改善箇所説明図

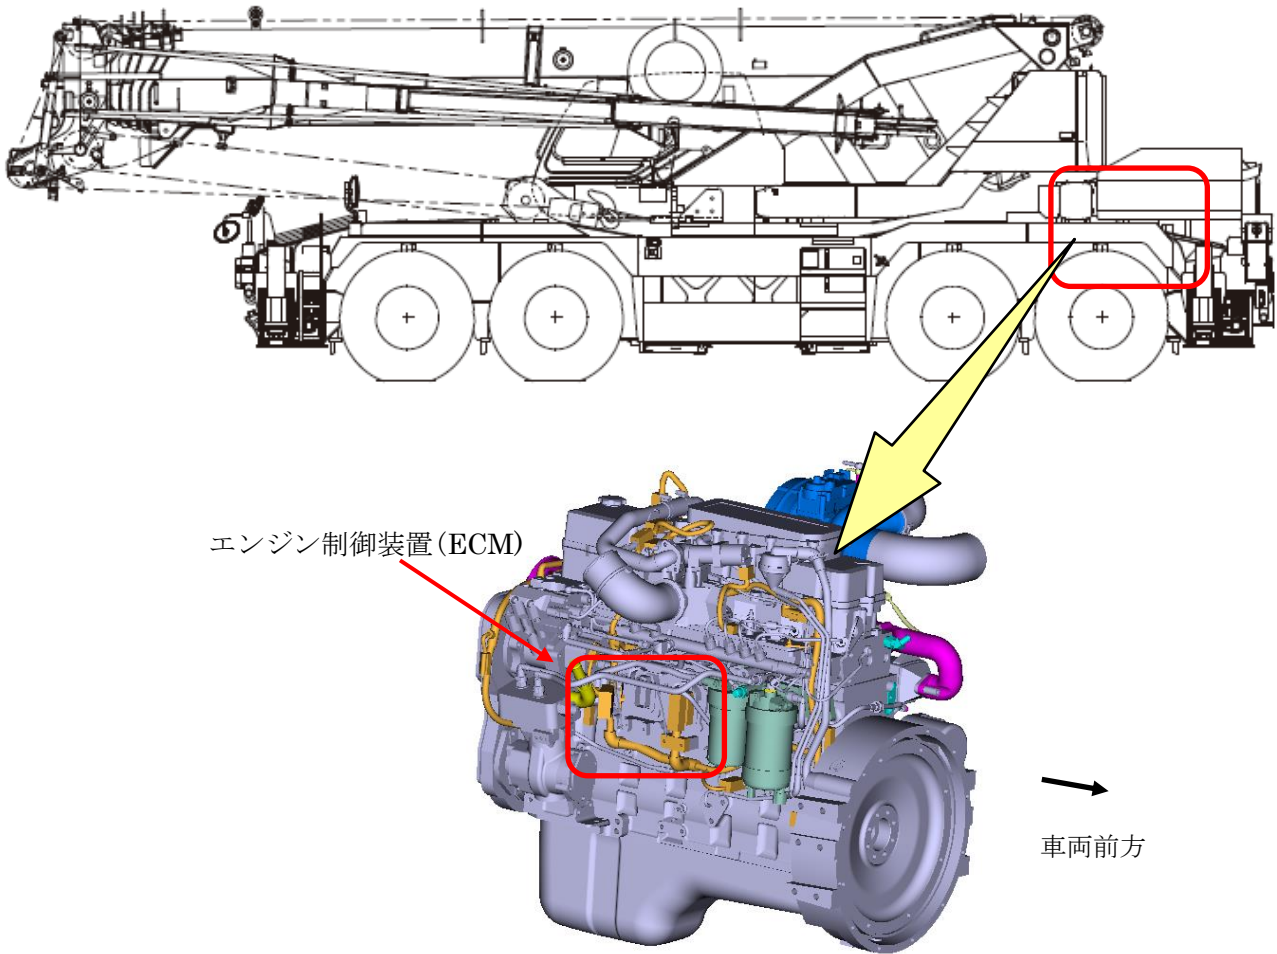
ホイールクレーンのエンジン制御装置 (ECM) が、エンジン圧縮開放ブレーキを作動させる信号回路へ誤信号を発するため、エンジン圧縮開放ブレーキが正常に作動しないことがある。そのため、そのままの状態で使用を続けると、エンジン出力の低下若しくは白煙を排出し、最悪の場合、エンジンが停止するおそれがある。

全車両、エンジン圧縮開放ブレーキを作動させる信号回路に誤信号が発せられた場合に、エンジン圧縮開放ブレーキの作動を回避するリレー回路を追加する。

識別：所定位置の白色マーキングにより識別する。
